Krycí list ZBV

Název a evidenční číslo Stavby: III/33312 Říčany, most ev.č. 33312-3	Číslo SO/PS / / číslo Změny SO/PS:	Číslo ZBV: 1
Číslo a název stavebního objektu/provozního souboru (SO/PS): SO 101 - SILNICE III/33312	101 / 1

Změnový list

Název a evidenční číslo Stavby: III/33312 Říčany, most ev.č. 33312-3 Název stavebního objektu/provozního souboru (SO/PS): SO 101 - SILNICE III/33312	Číslo SO/PS / / číslo Změny SO/PS: 101 / 1	Číslo ZBV: 1.3
---	---	------------------------------

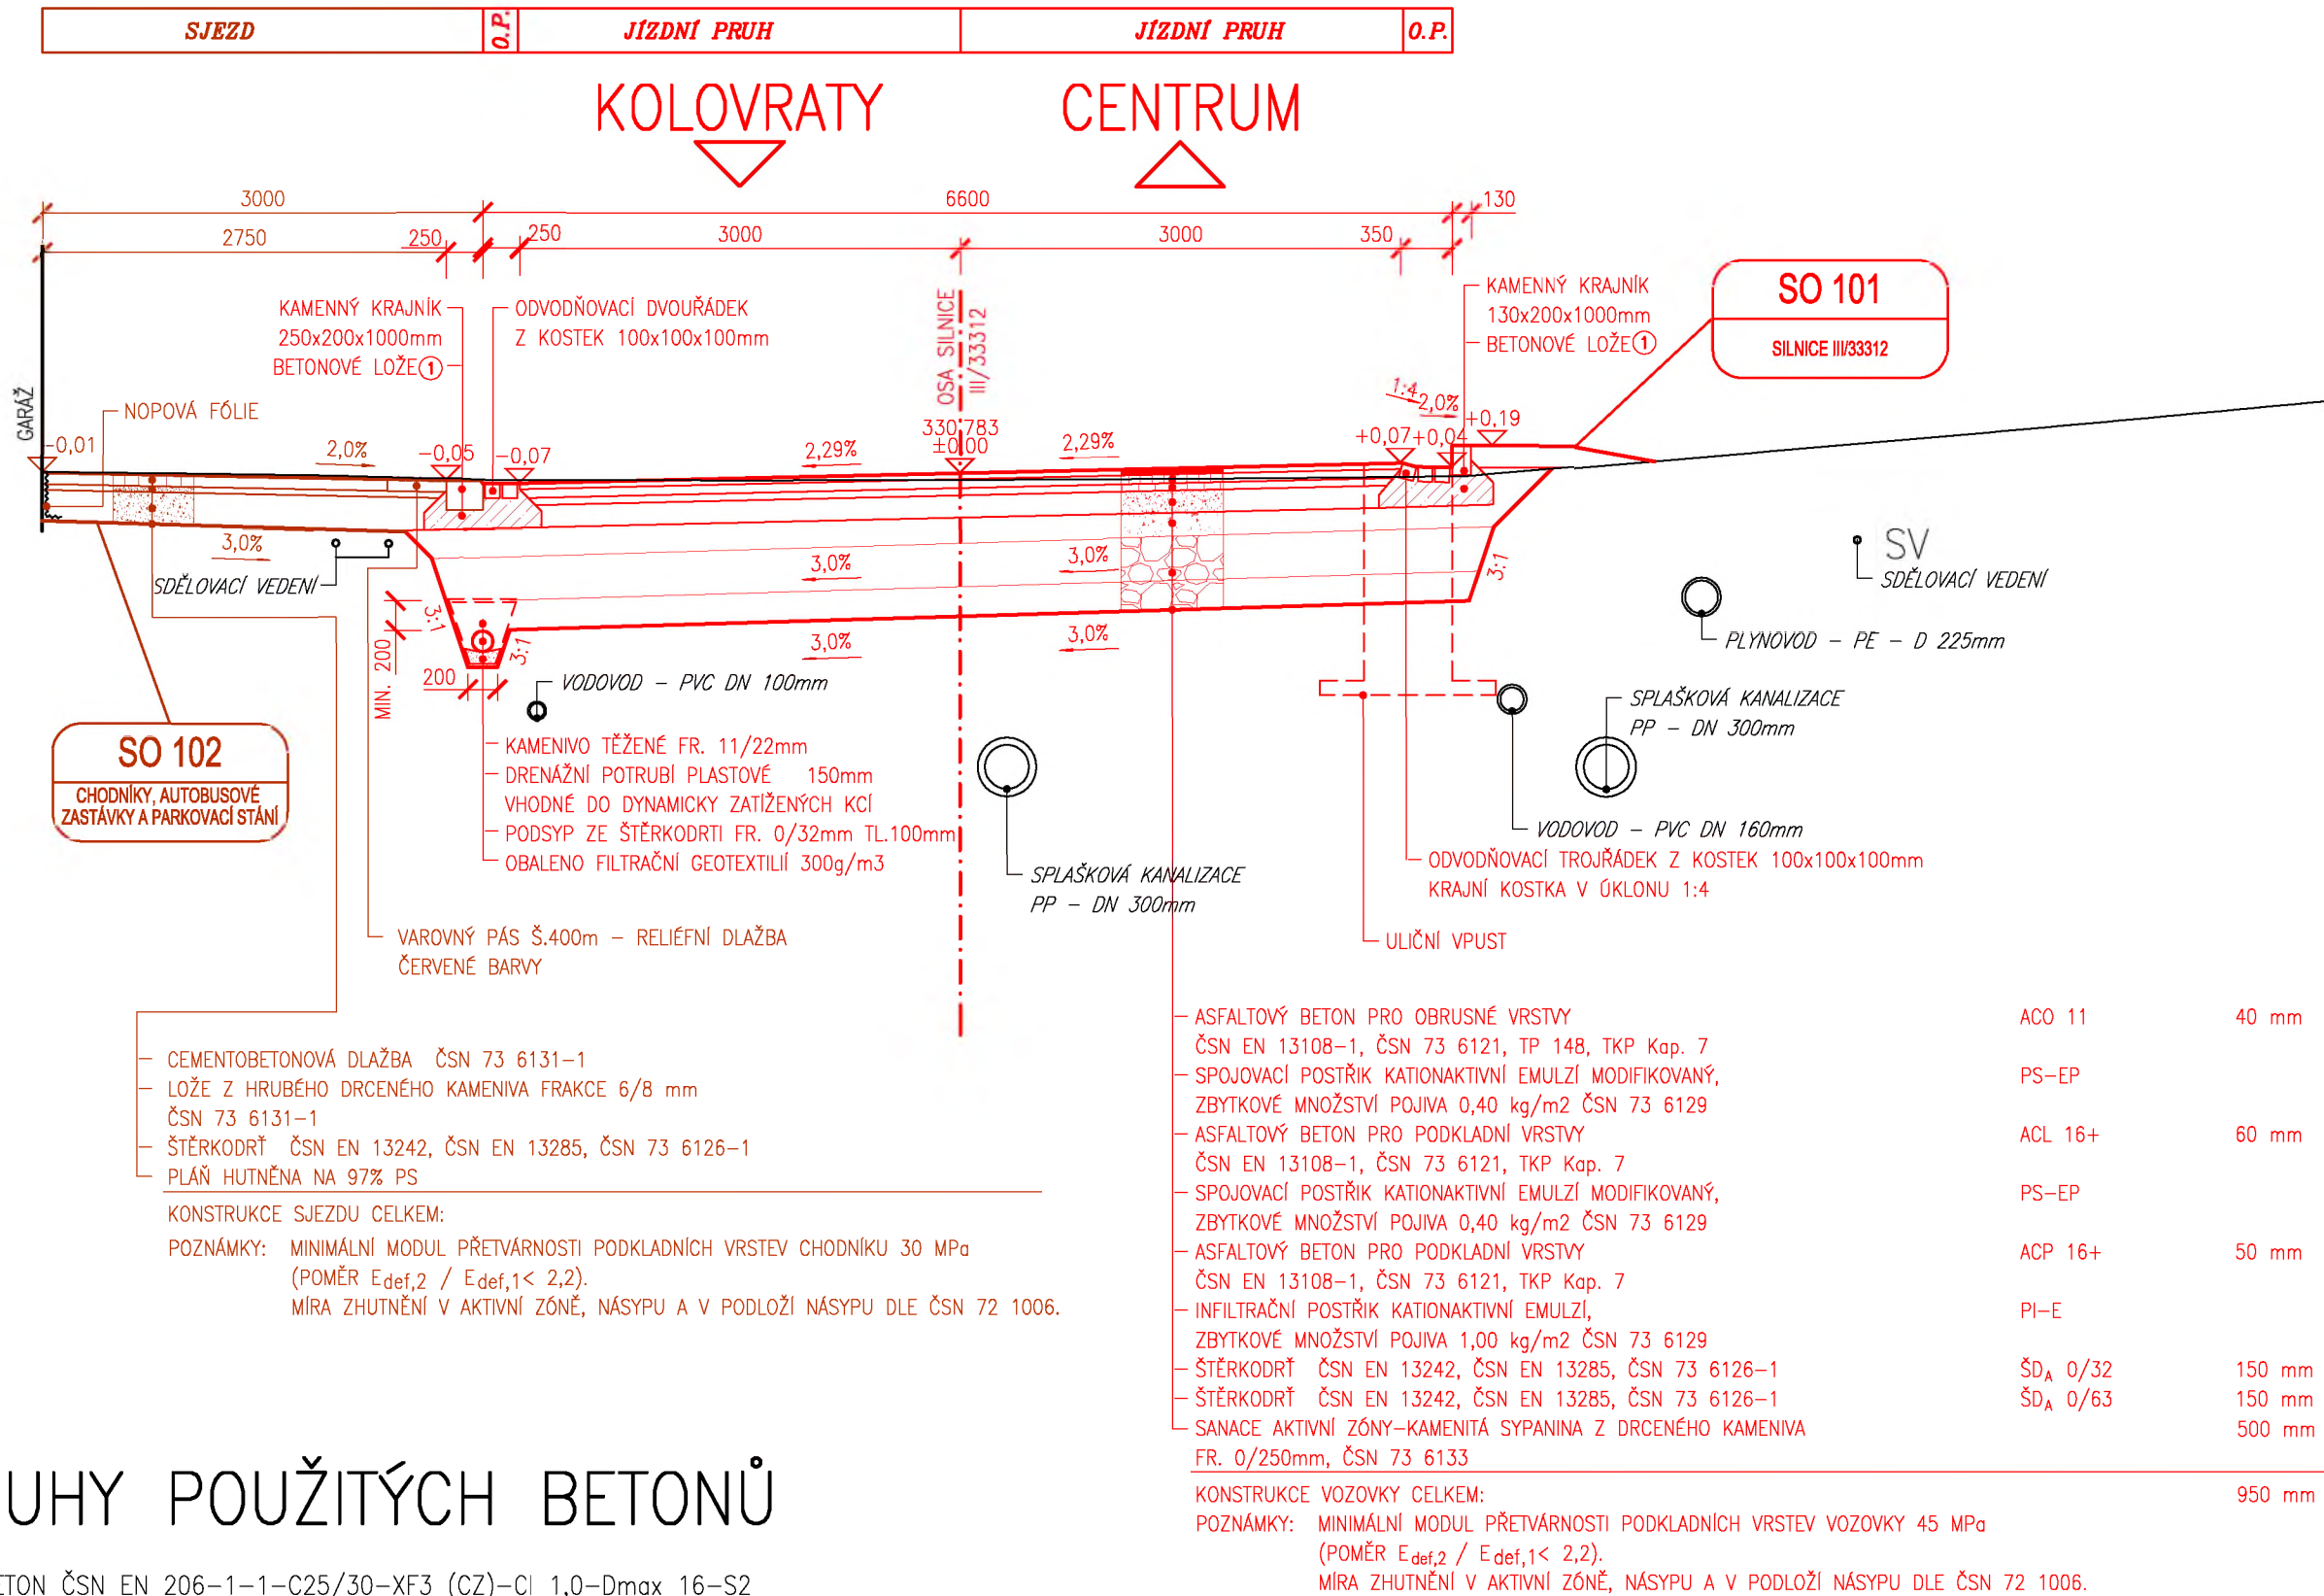
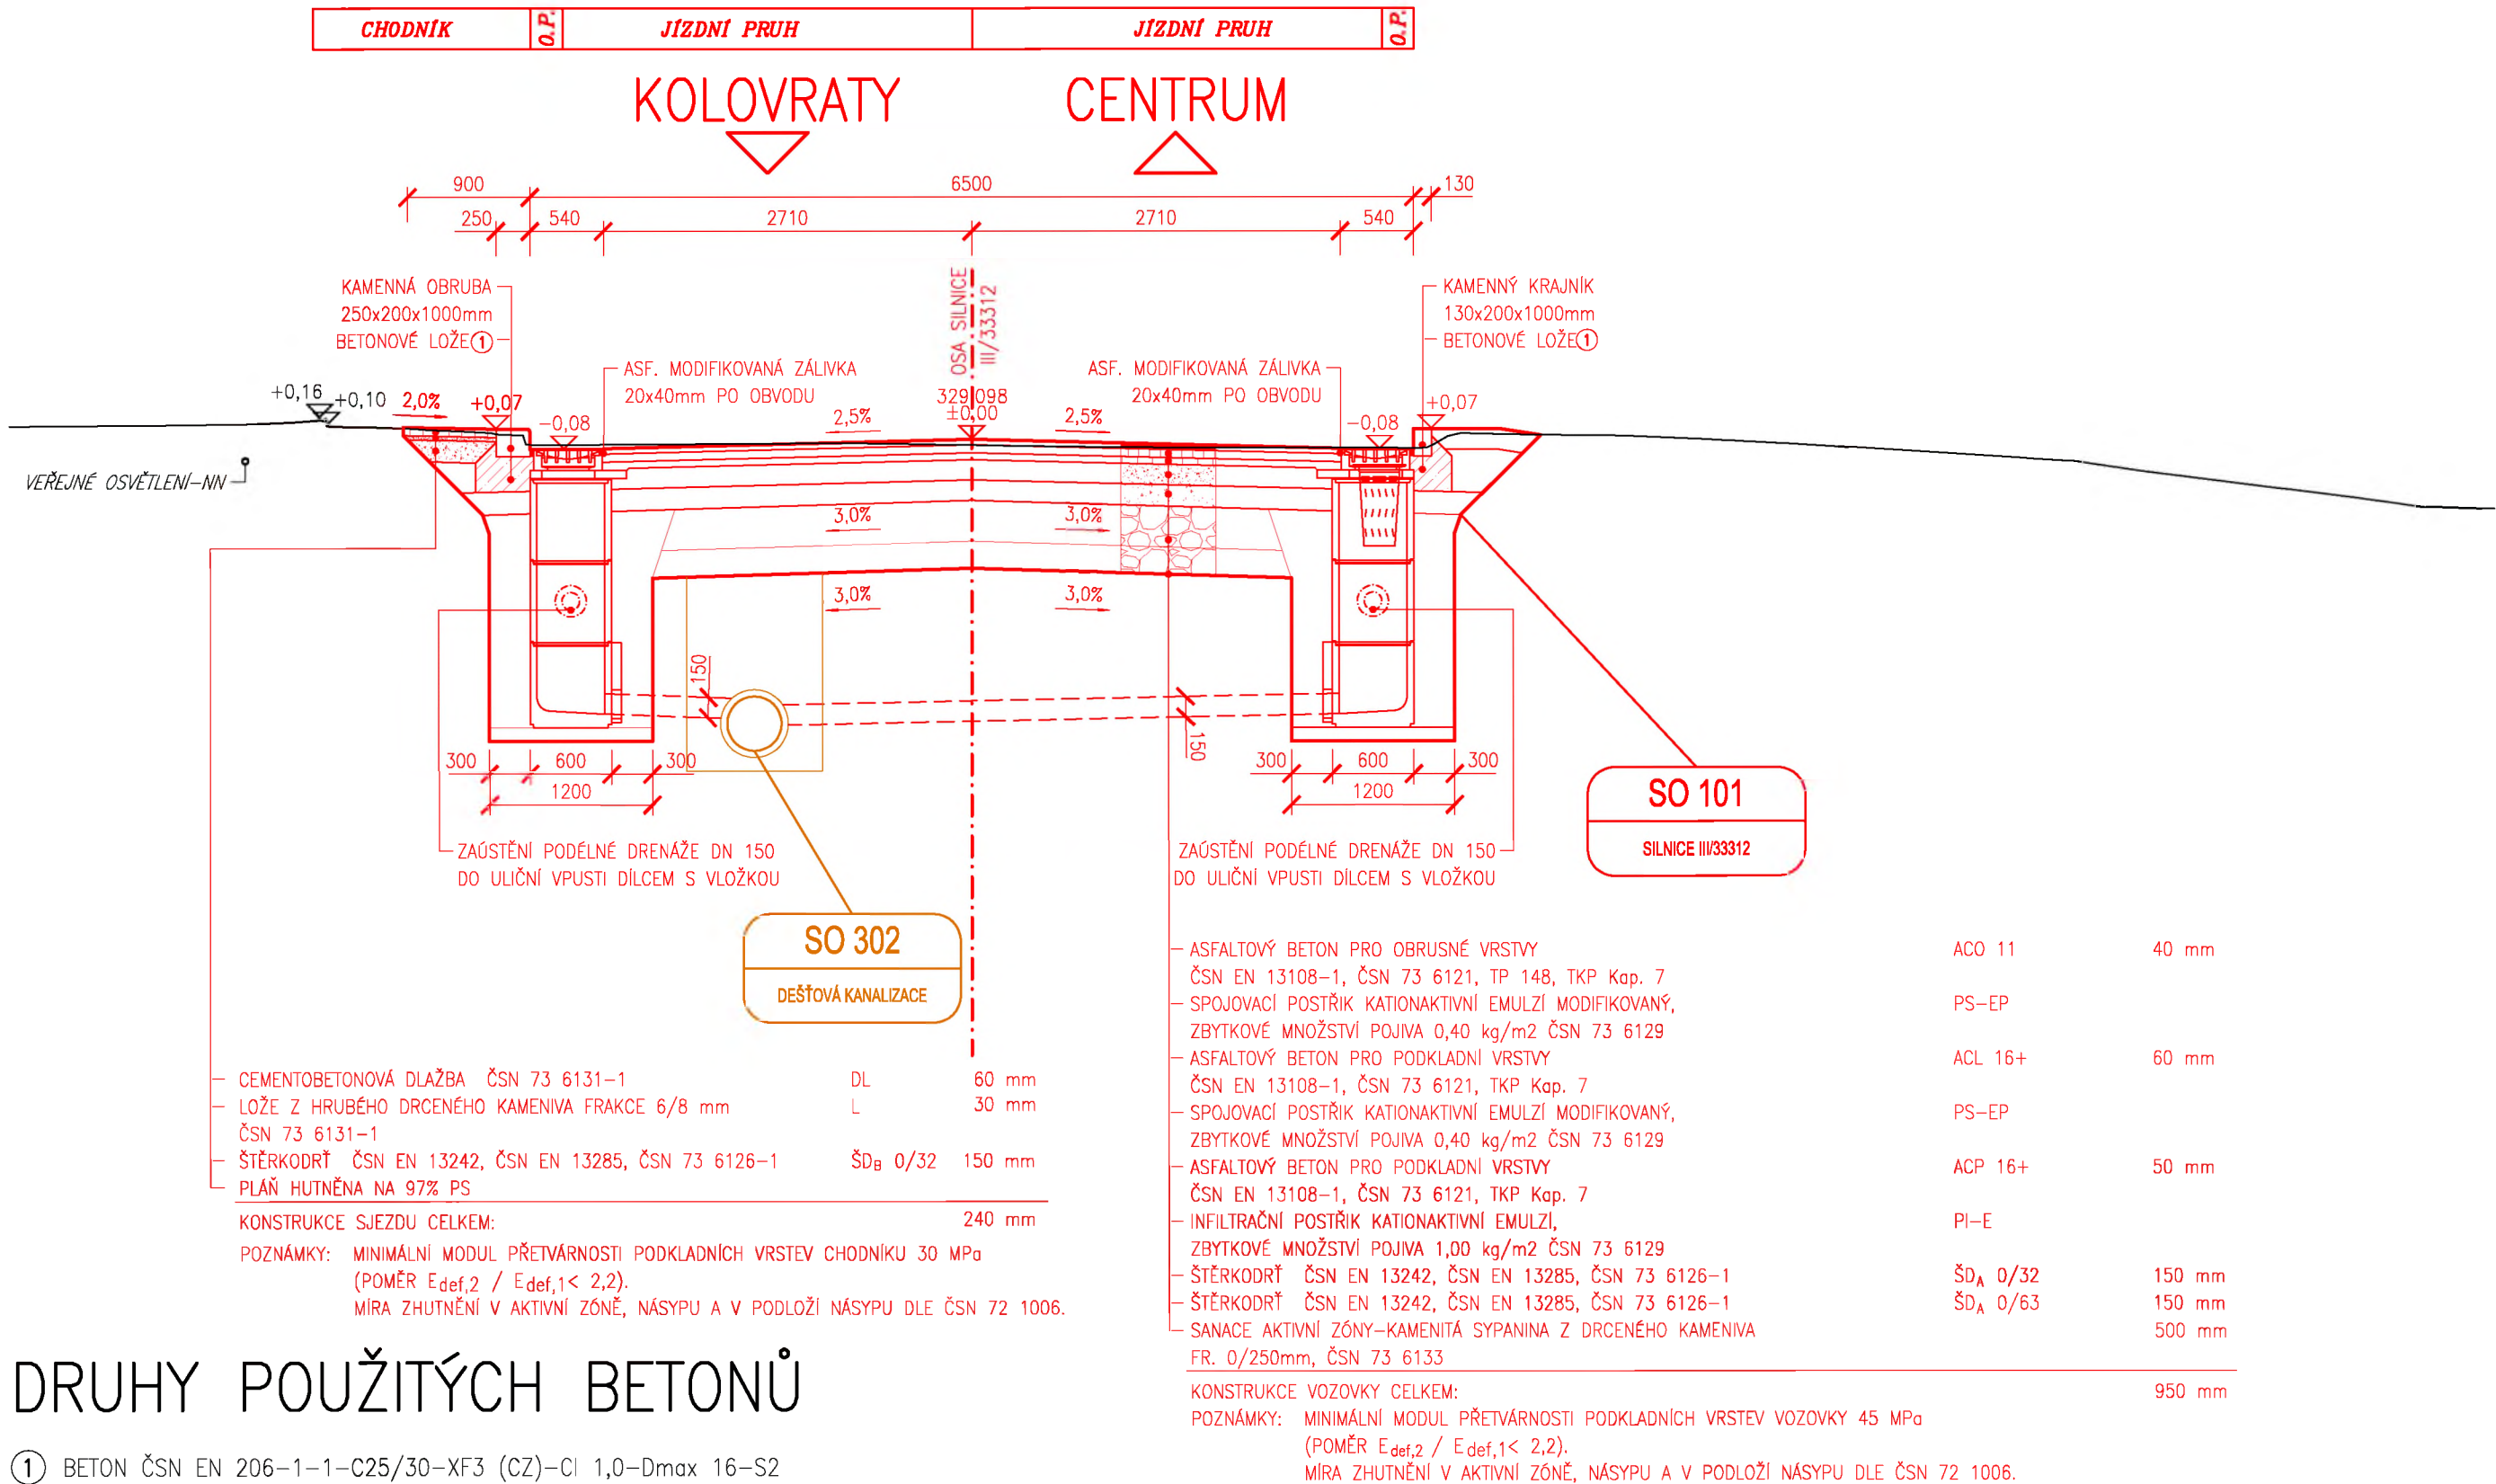
S ohledem na skutečnost, že se jedná o položku, která dle své specifikace zahrnuje jak rozebrání stávající dlažby, tak také její zpětnou pokládku ze stávajícího dlažebního materiálu (vč. nezbytné manipulace s tímto materiálem i dodávku a rozprostření podkladního lože), bylo současně v rámci této změny nutné v odpovídajícím množství odečíst položky pro odstranění žulové dlažby a provedení podkladních vrstev, co se týkalo ponížení položky poř. č. 23, a to v objemu 50,4 m³ (vypočteném dle změněné délky a šířky dotčeného úseku komunikace – plocha 504 m² a výšky dlažby – 100 mm). V tomto případě se nejedná o kompletní odpočet položky, neboť původně byla dlažba položena v celém staničení stavby a byla tudíž rozebrána a odstraněna (vč. podkladních vrstev) v celém dotčeném úseku silnice. Dle PDPS měl být následně úsek silnice za mostem směrem na Kolovraty místo dlažby vyasfaltován a obnovení dlažby se týkalo jen výše specifikovaného úseku v místě mostu až po konec úseku (směr na Říčany) ve staničení 0,115 165 - 0,199 250. Jak je uvedeno výše, vzhledem k tomu, že nová položka v sobě zahrnuje kompletní provedení předdláždění, tedy i pokládku podkladních vrstev dochází v rámci změny ke kompletnímu odpočtu položky poř. č. 80, která byla v PDPS uvažována pro provedení podkladních vrstev v úseku, kde mělo dojít k obnově dlažby, tedy v místech mostu až po konec úseku. Tyto skutečnosti jsou zřejmé ze situace stavby a vzorových příčných řezů PDPS (doklady č. 17 a 18).
